SERVICE INFO – INA 0119

Модифіковані натяжний та обвідний ролики

Моделі:
Nissan: X-Trail
Renault: Koleos

Двигуни: M9R

Зображення 1: Металеві натяжний та обвідний ролики

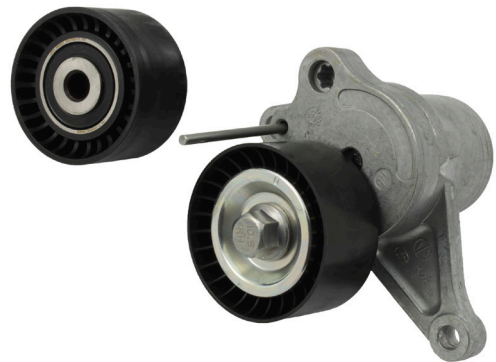
Автовиробники Nissan і Renault оснащують привод допоміжних агрегатів двигуна названих вище моделей автомобілів двома різними версіями натяжного та обвідного ролика. Двигуни автомобілів можуть бути оснащені або версією металевого ролика (зображення 1), або пластмасового ролика (зображення 2).

Компанія Schaeffler Automotive Aftermarket пропонує для цих моделей пластмасові натяжні та обвідні ролики (зображення 2). Ці ролики повністю відповідають всім технічним вимогам і їх можна не вагаючись використовувати у всіх наведених вище автомобілях.

Металеві натяжні та обвідні ролики можна замінити на пластмасові версії роликів без жодних обмежень.
